改善箇所説明図

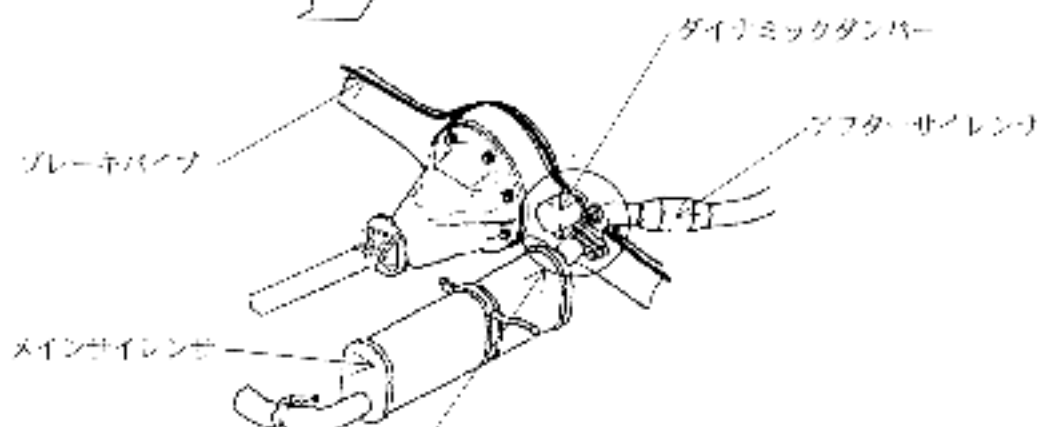
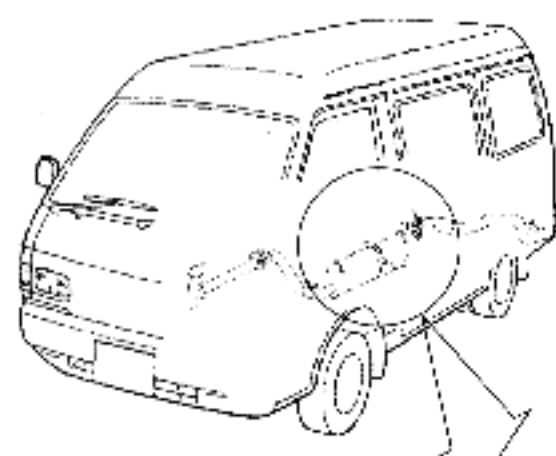
基準不適合発生箇所

自動変速機装着車において、排気管の振動を低減するダイナミックダンパーの強度が不足しているため、当該ダイナミックダンパーが破損するものがあり、破損したままの状態で使用を続けると、排気管の振動が増大することにより排気管が折損してブレーキパイプと干渉し、最悪の場合、ブレーキパイプが損傷して制動力が低下するおそれがある。

改善の内容

全車両、排気管を対策品と交換する。あわせて排気管の取り回しを変更するため、パワーステアリングホースの一部に遮熱プロテクターを装着する。
